Til: Kim Bach
Emne: SV: Høring: Guide til renovering af skoletoiletter

Fra: Jane Källberg Hansen
Sendt: 19. april 2024 10:46
Til: cfd@buf.kk.dk; Line Voltzmann
Emne: VS: Høringssvar til Guide til renovering af skoletoiletter.
Vedhæftede filer: image000000.JPG; IMG_1048.jpg; IMG_1042.jpg; IMG_1035.jpg; image000000.JPG; image000002.JPG

Du får her bemærkninger fra sundhedsplejen/hygienenetværk til Guide til reovering af skoletoiletter april 2024.

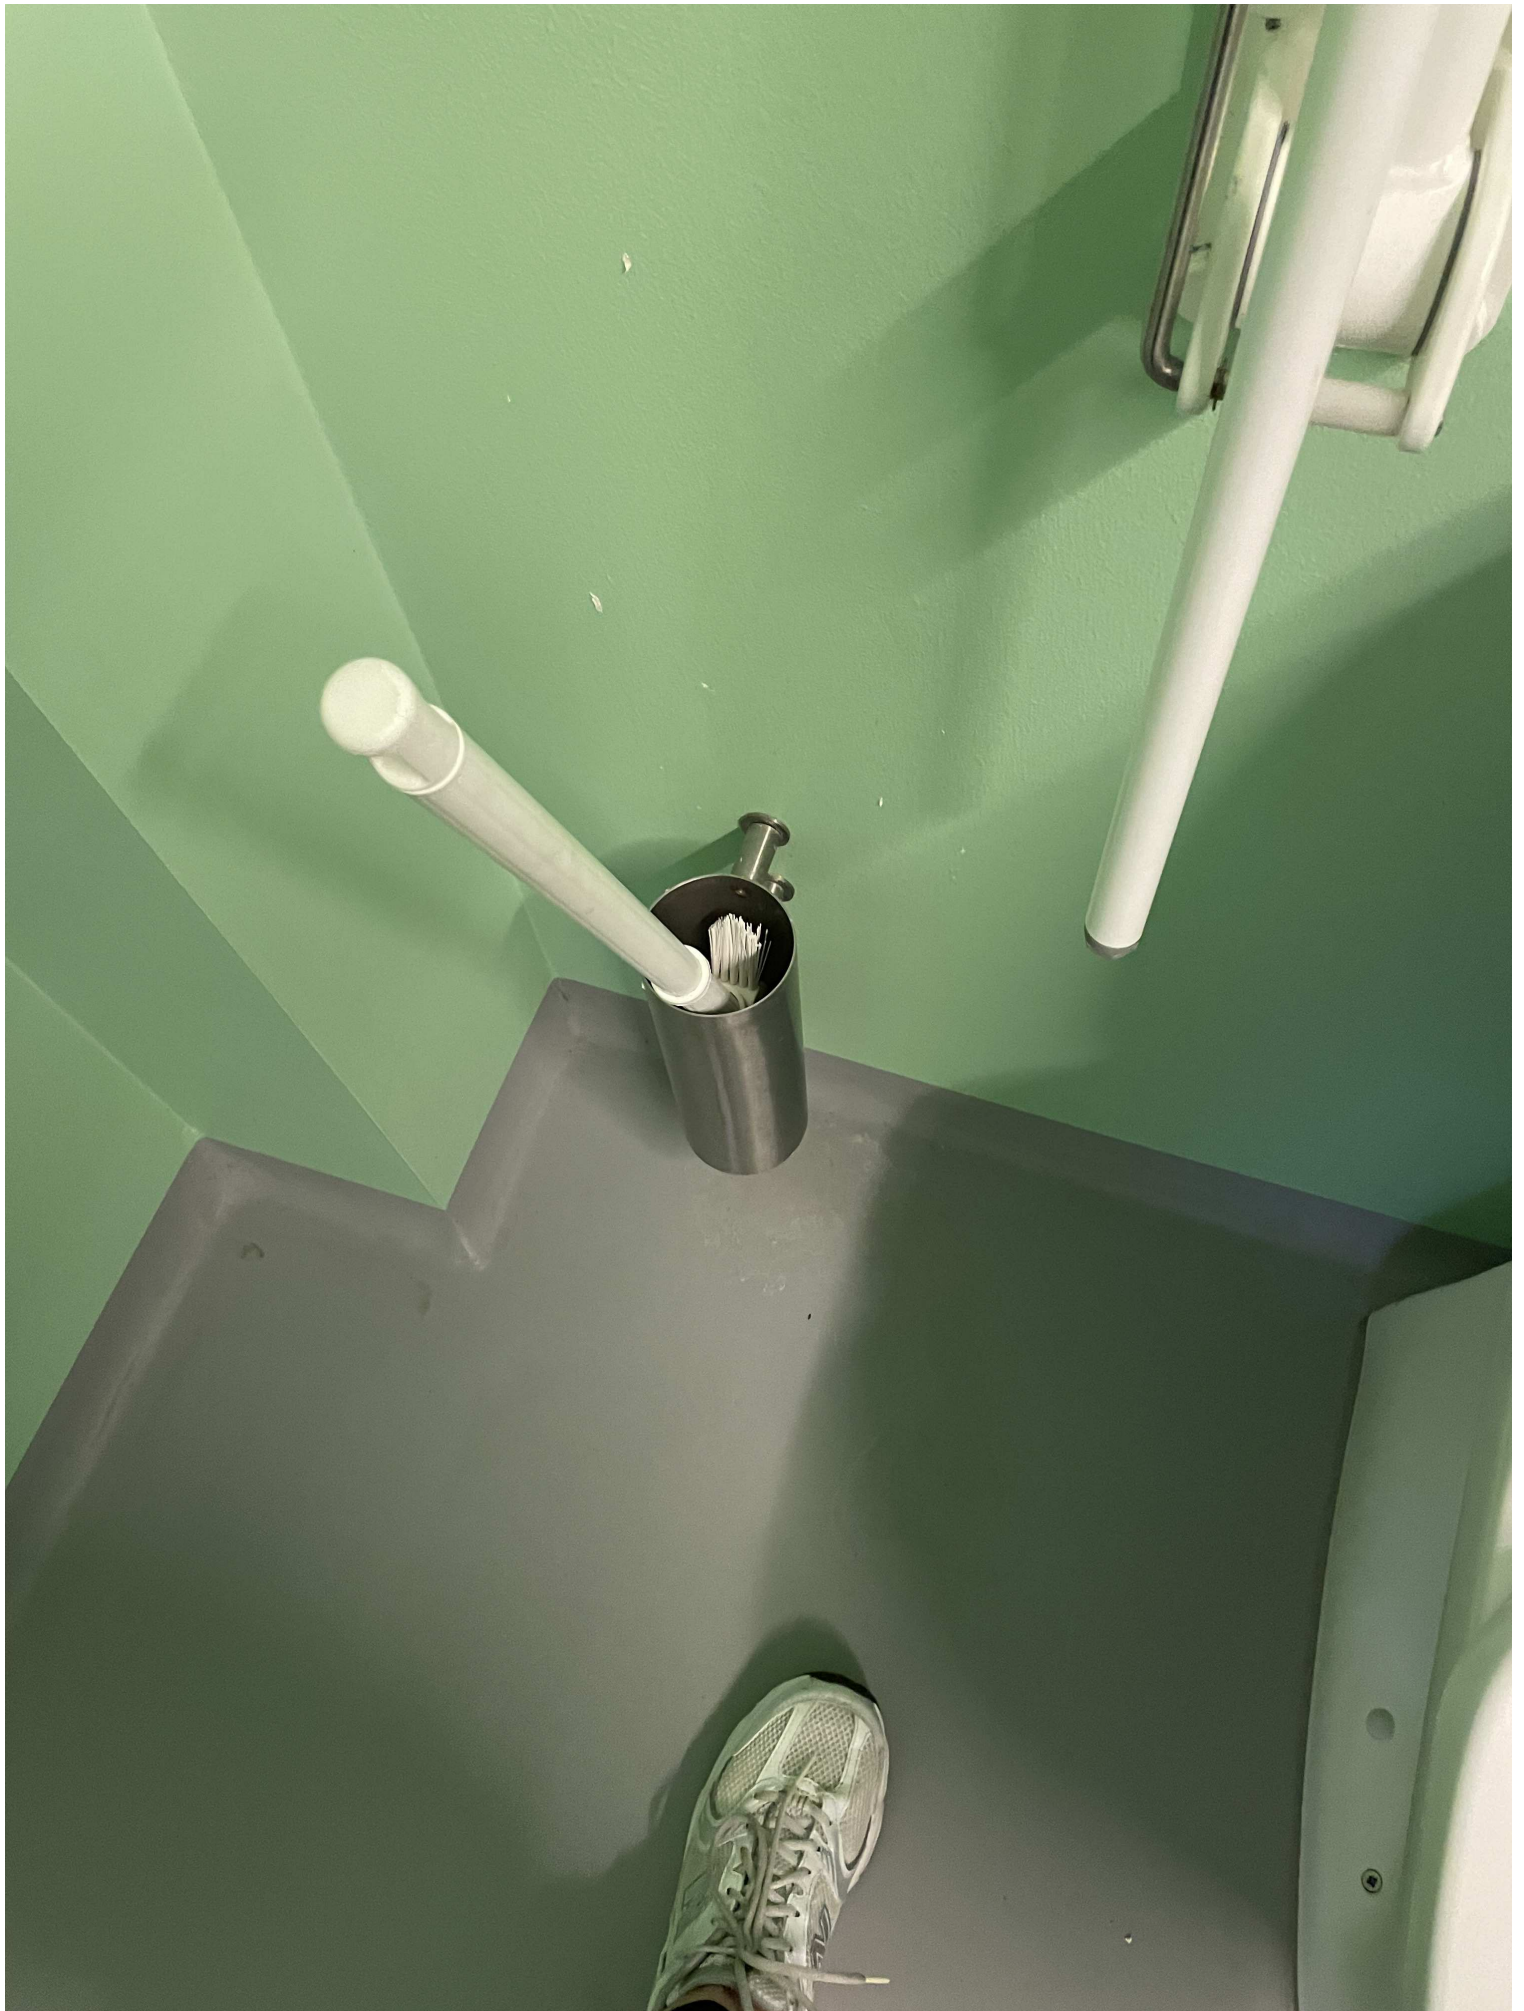
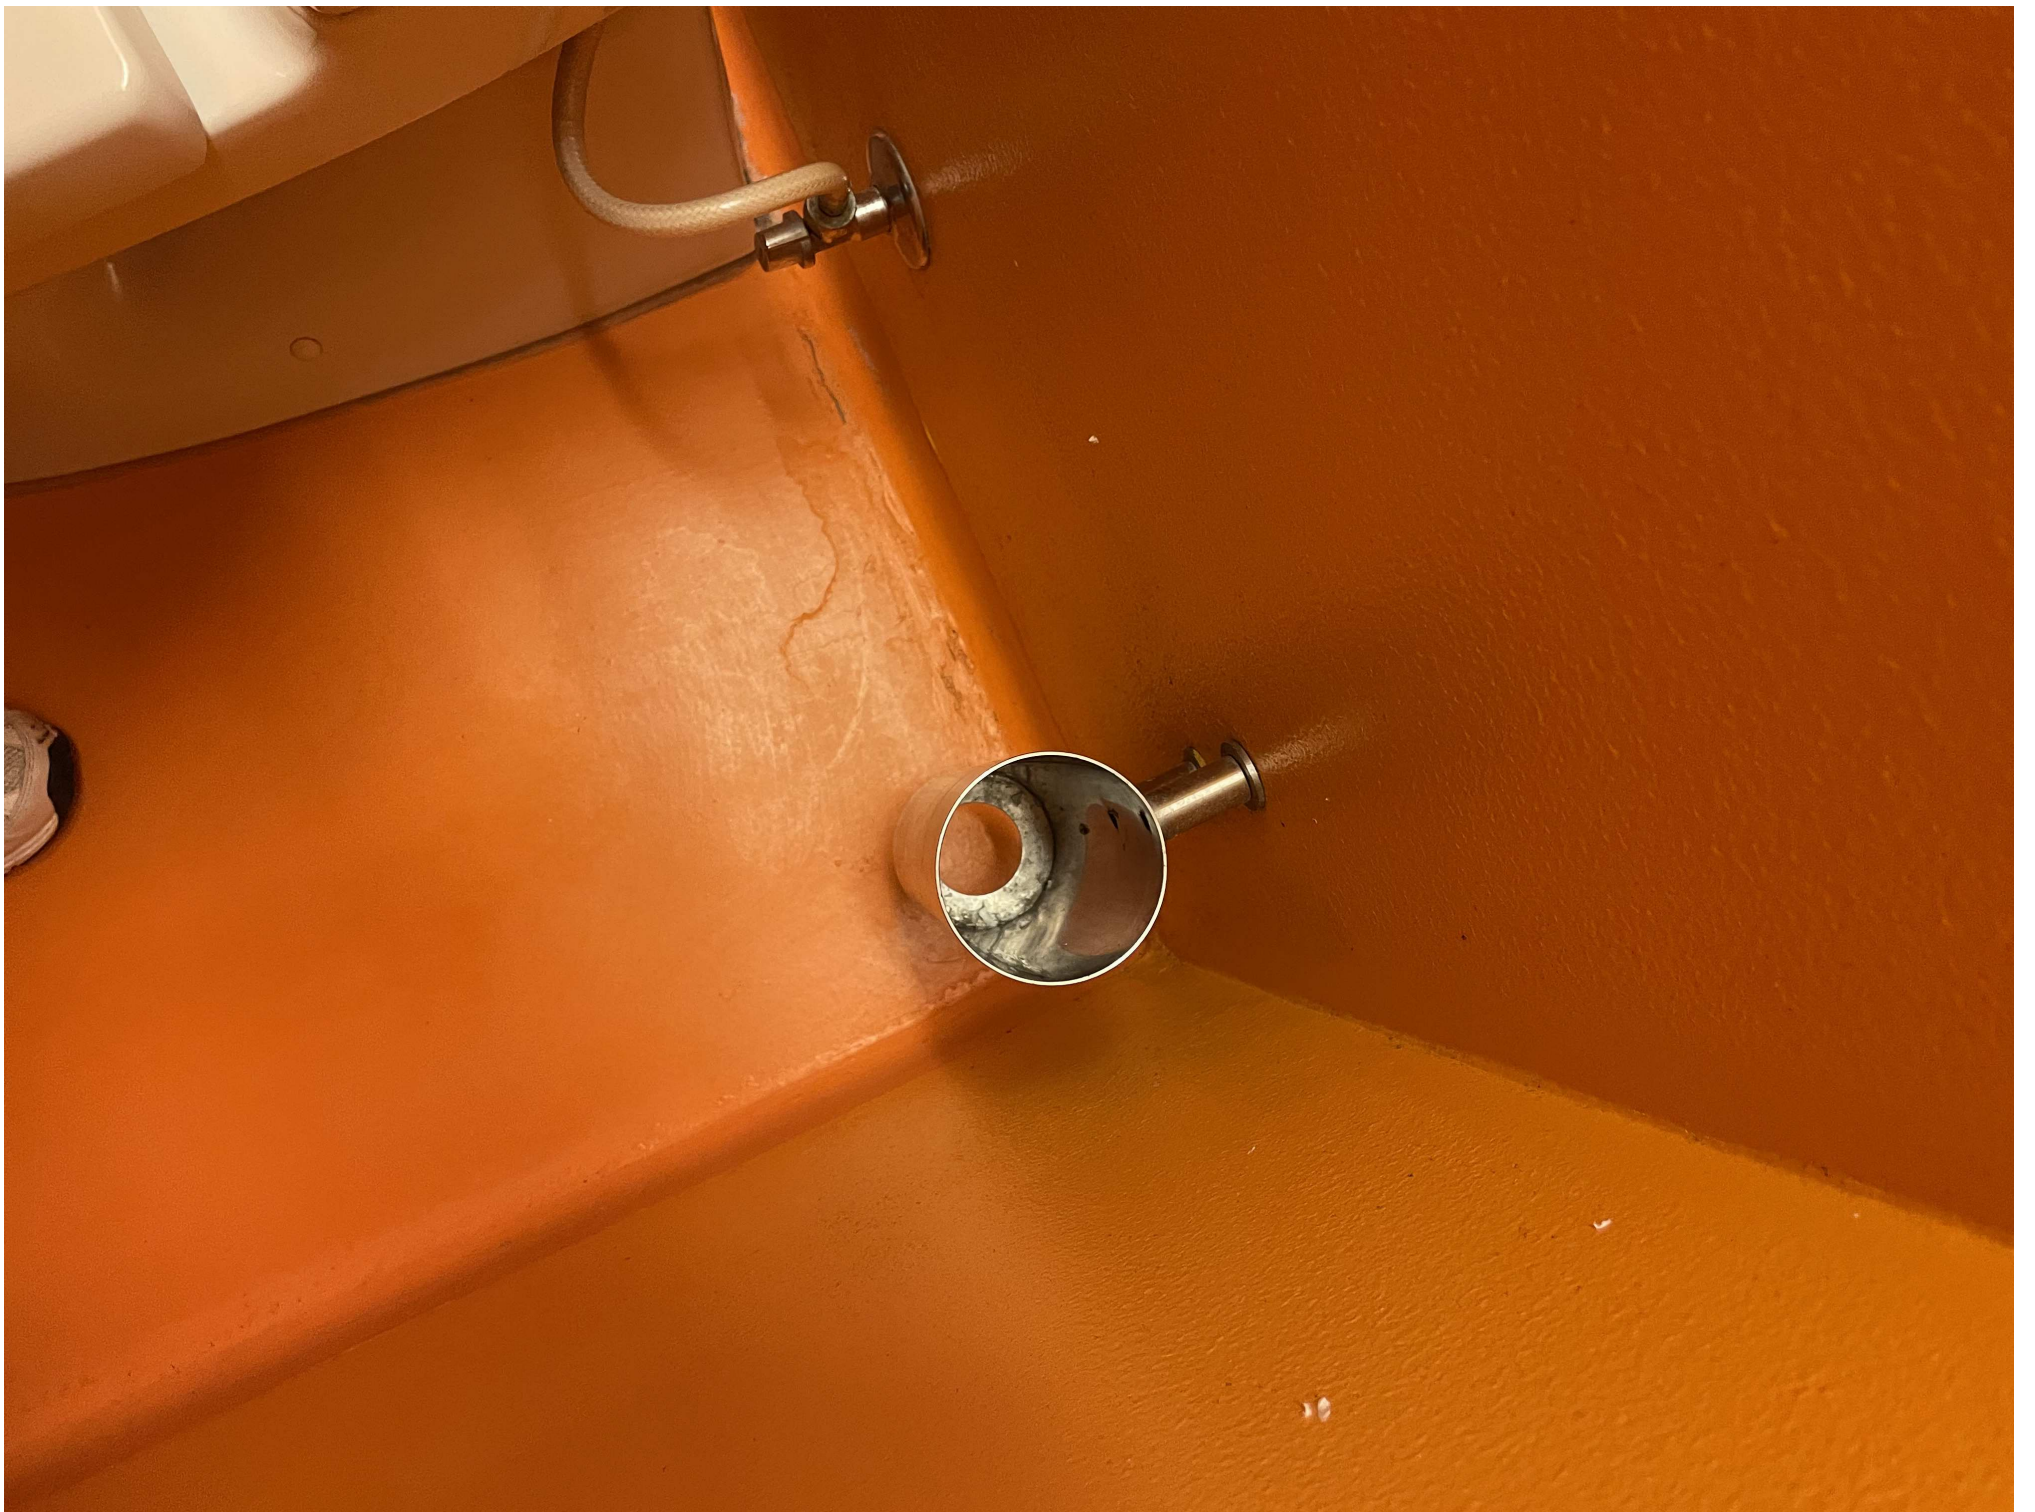
- Hvis der skal være toiletbørster bør det ikke være væghængte, da de er svære at rengøre. Der er ofte urin og affald i beholderen som er vanskelig at tømme og rengøre, og den medfølgende plast indsats forsvinder hvilket resulterer i, at der er hul i bunden af beholderen, og urin og vand fra børsten render ud på gulvet Vi har eksempler på skoler der har fjernet væghængte toiletbørster af samme grund. De skoler hvor CFR har rengøringsopgaven, blive manglende eller ødelagte toiletbørster ikke erstattet, med den originale toiletbørste til vægophæng, da den ikke er en del af sortiment hos kommunens leverandør (ABENA). Derudover er der en mærkbar prisforskel, den alm. toiletbørste CFR køber koster 5, 15 kr. pr. stk. og en toiletbørste til en væghængt koster 72,38 kr. pr. stk. Det vil være skolen der skal sikre vedligehold og indkøb af plast indsatsen samt originale toiletbørster.

- Se vedhæftede billeder

- Vi undrer os over, at der er stikkontakter under og tæt på håndvaske se (billedet)
